大蓮寺川の治水計画 変更について (九頭竜川中流部ブロック)

福 井 県

1. 計画見直しの要因・目的

現川改修

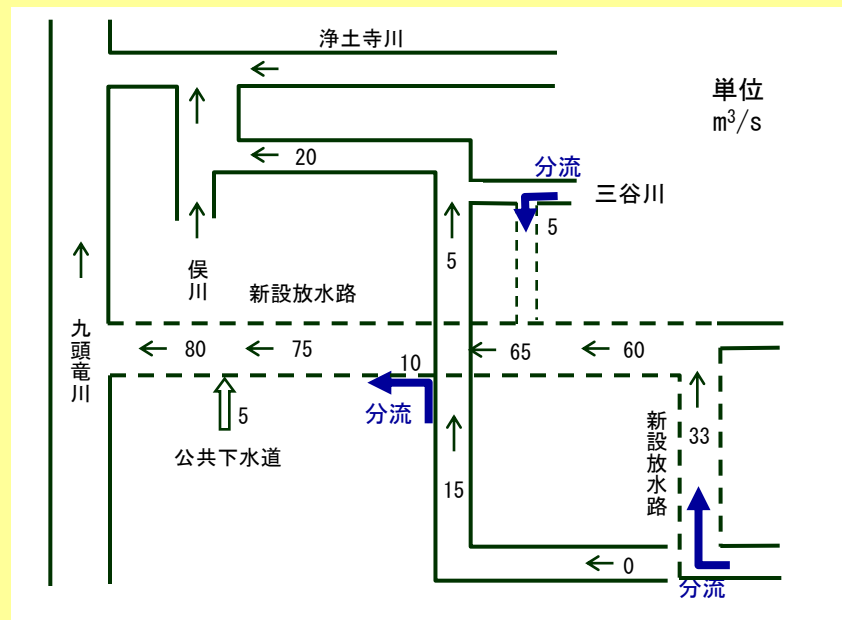
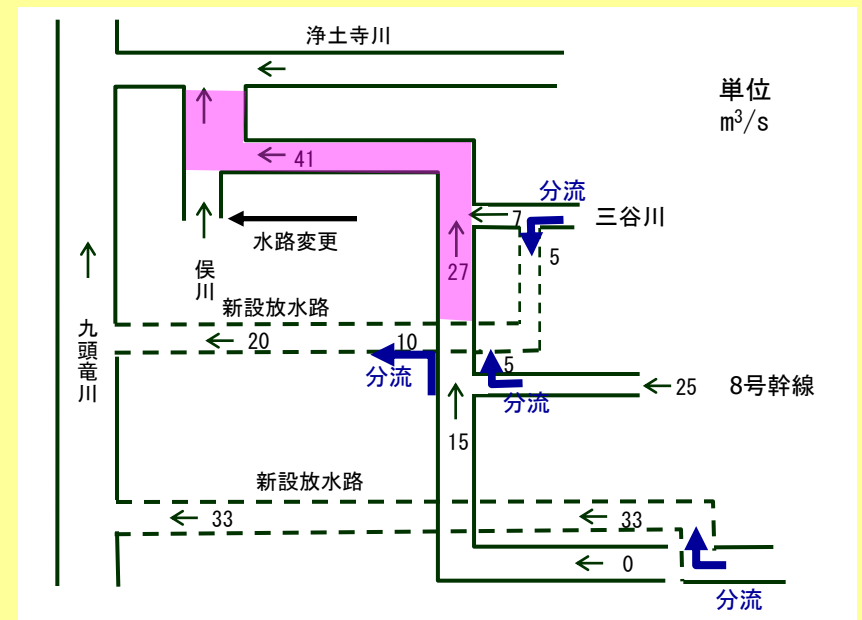
中小河川の河道計画にかかる技術基準(H20.3)によるH.W.Lの見直しと、低水路整備による河道断面の拡大により、大蓮寺川本川の流下能力を向上させる。

：現川改修による効果発現区間

放水路の2条化

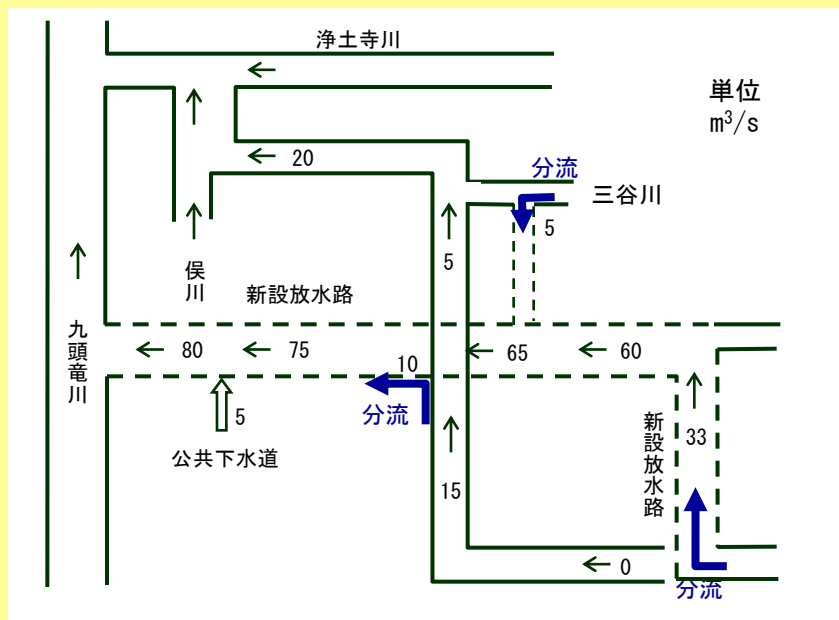
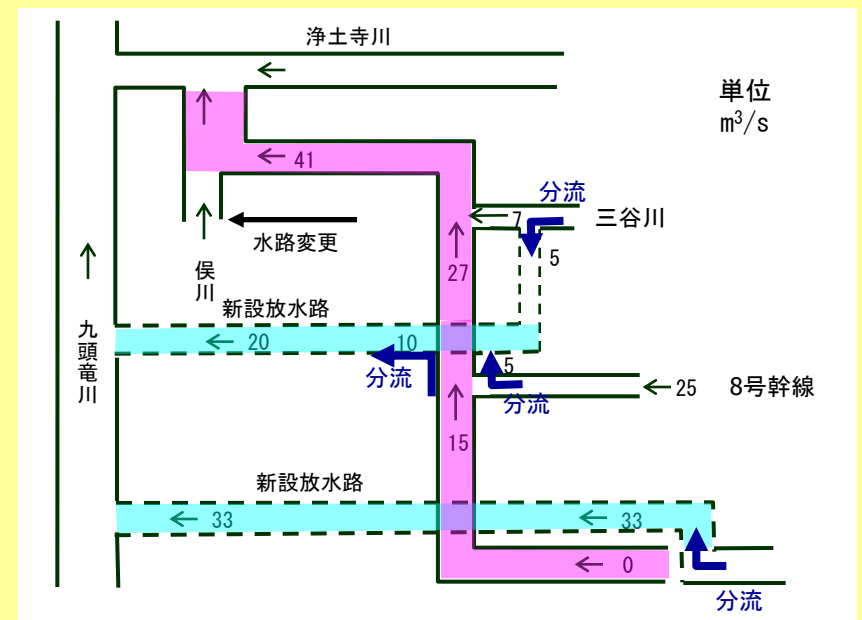
放水路を1条(元禄線80m³/s)から2条(元禄線20m³/s、立石線33m³/s)にすることで、整備期間の短縮と周辺環境への影響低減するとともに、コストの縮減を図る

：放水路2条化による効果発現区間

水路変更(流雪溝)

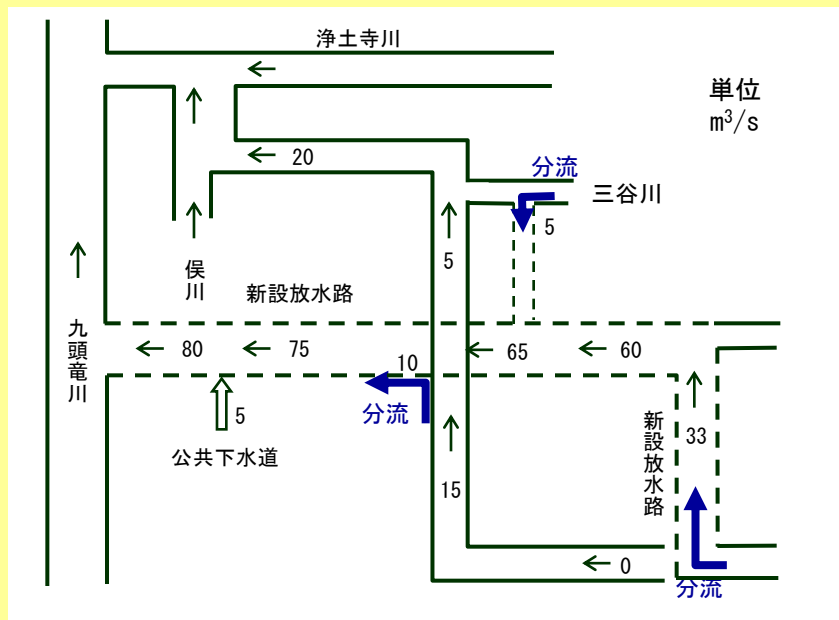
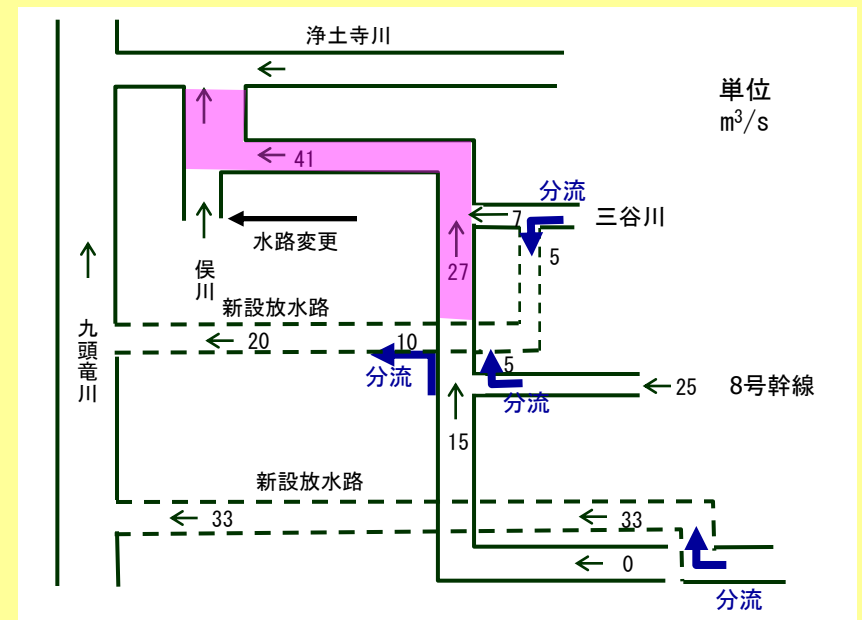
大蓮寺川上流への流入負担を軽減するため、水路(流雪溝)の変更等を行い、俣川を経由して、大蓮寺川下流へ排水する

：水路変更による効果発現区間

整備内容

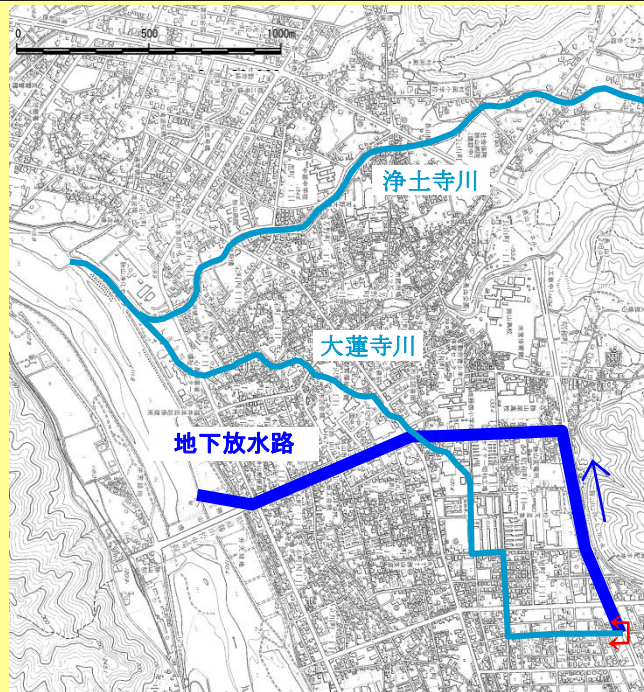
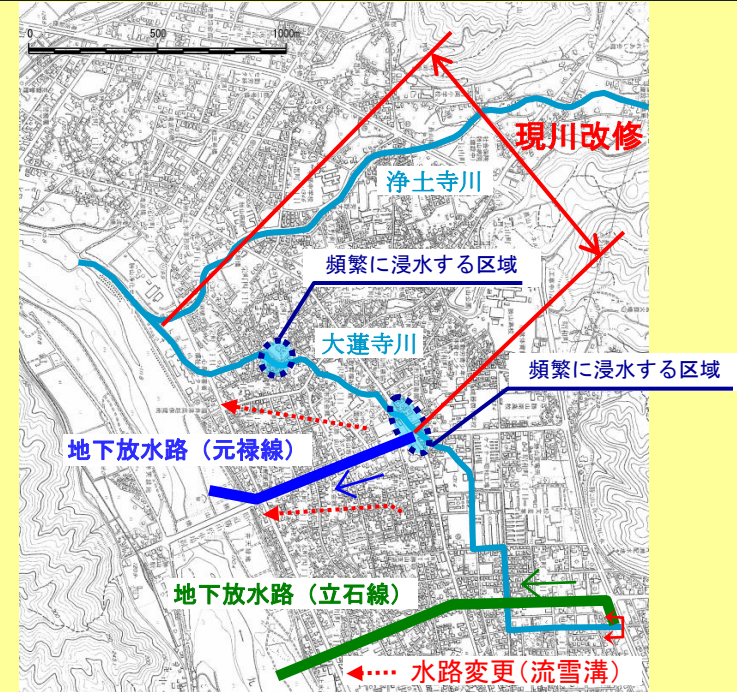
概ね50年に1回程度の確率で発生する降雨による洪水を安全に流下させる

地下放水路(元禄線)・九頭竜川に放流

①現川改修 ②地下放水路(元禄線) ③地下放水路(立石線)
(④水路変更(流雪溝))

雨の集め方

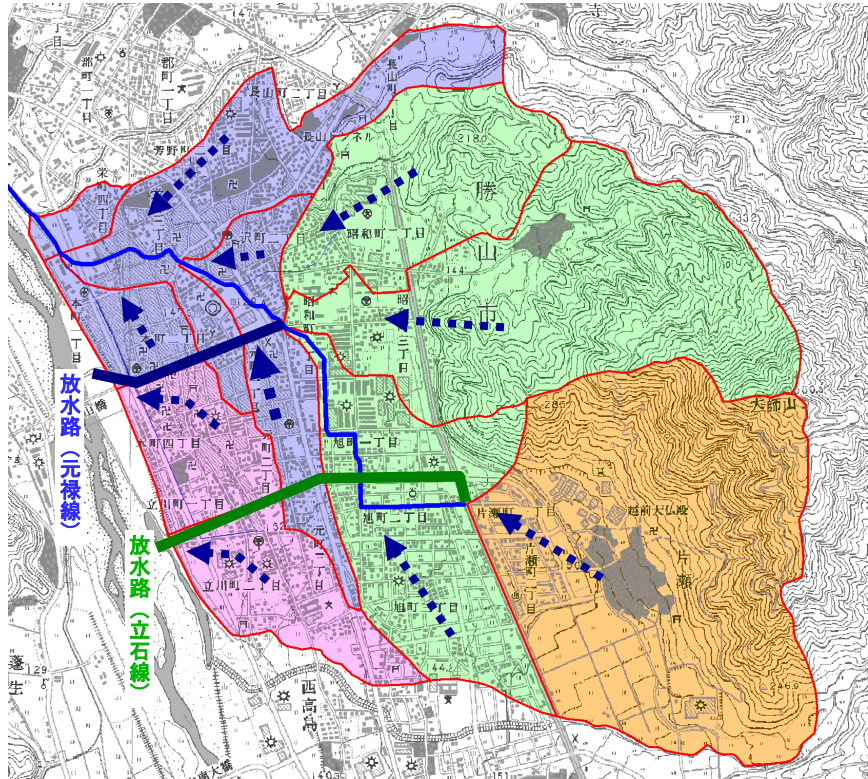
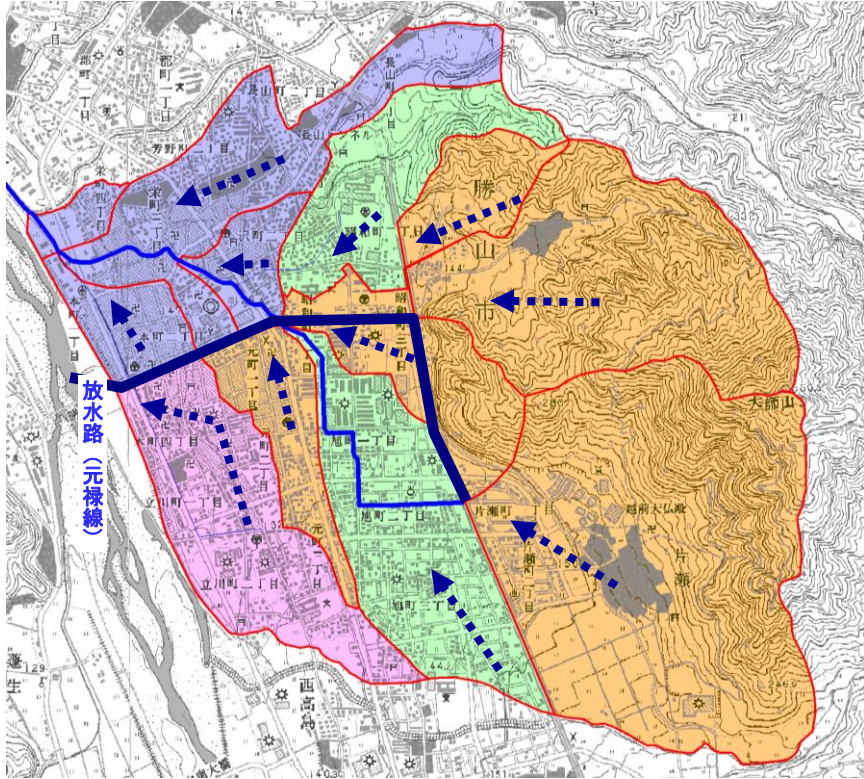
現計画

見直し計画

整備手順

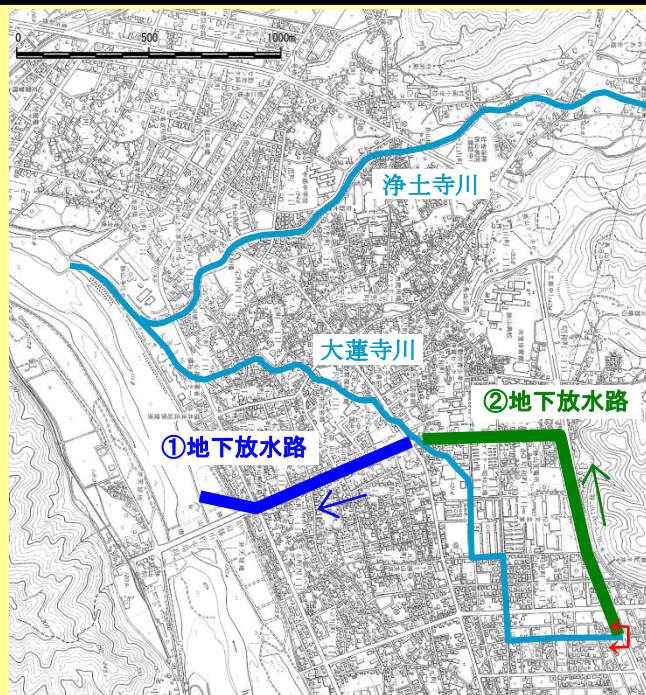
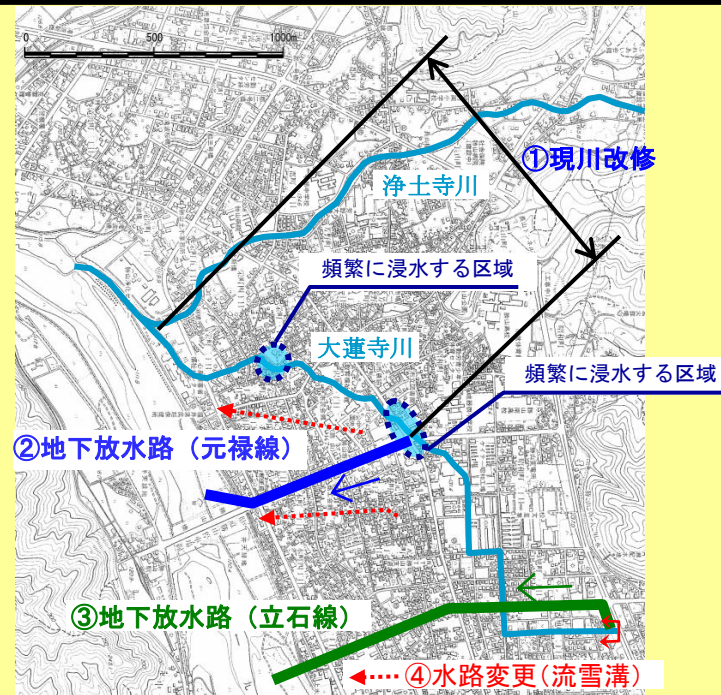
一次整備 ①地下放水路(下流区間)

二次整備 ②地下放水路(上流区間)

一次整備 ①現川改修

二次整備 ②地下放水路(元禄線)

二次整備 ③地下放水路(立石線)

勝山市整備 ④水路変更(流雪溝)

周辺環境への影響

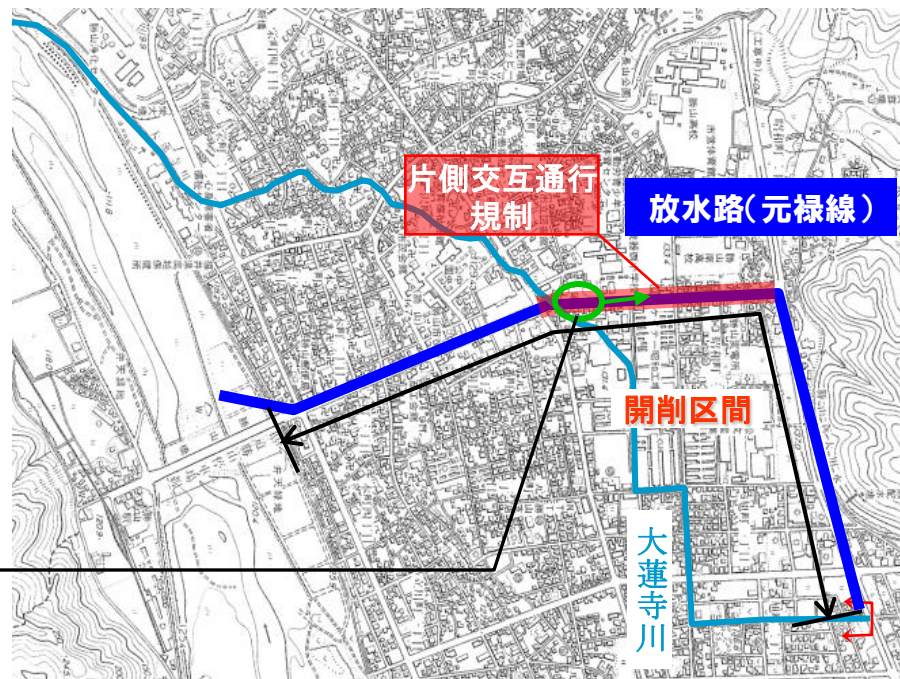
- 施工は全区間が開削工法となるため、交通規制が必要となる。
- 特に元禄線 国道157号～県道勝山丸岡線間は、片側交互通行の車線規制となる。

交通処理への影響が大きい

周辺環境への影響

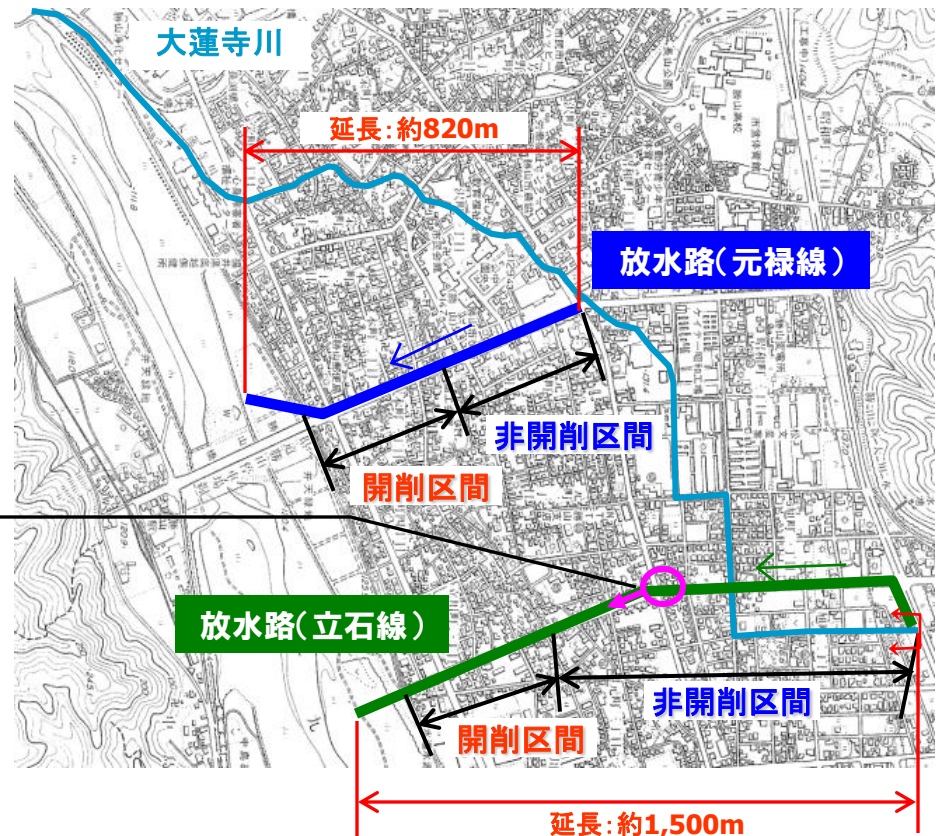
- 放水路施工区間が短くなり、また約半分が非開削工法での施工となるため、交通処理への影響は、大きく軽減される。

- 現計画では設定されなかった区間に、放水路を建設するため、交通処理への影響が発生するが、大半が非開削工法での施工となり、影響は小さい。
